CONCEPTO TECNICO No. CT- 3919 de 2003

**Revisión de Estudio Particular de Respuesta de Amplificación Local de Ondas Sísmicas
Decreto 074 de Enero de 2001**

LOCALIDAD : Usaquén
BARRIO : Caobos Salazar – UPZ 13 – Los Cedros
SOLICITANTE : Carlos Jaime Restrepo – Espinosa & Restrepo
ASUNTO : Revisión del "Estudio Geotécnico y de Efectos Locales – Proyecto Hacienda El Cedro".
FECHA : Noviembre 04 de 2003

Gráfico 1. Espectro de Respuesta Propuesto

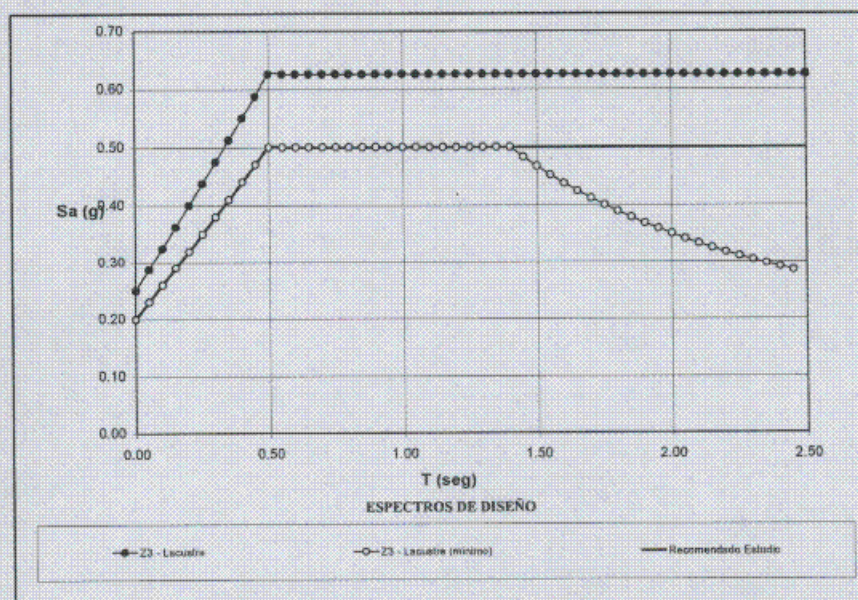
4. El consultor sugiere la utilización del espectro de respuesta mínimo para la zona 3, establecido en el Decreto 074 de 2001 (Gráfica 1).

Teniendo en cuenta que el Consultor asume la responsabilidad del documento y del espectro de respuesta de diseño, se concluye que el estudio de efectos locales y el correspondiente geotécnico cumplen con lo estipulado en el decreto 074 de 2001, y por lo tanto esta entidad emite un concepto de cumplimiento de lo expuesto en el mismo.
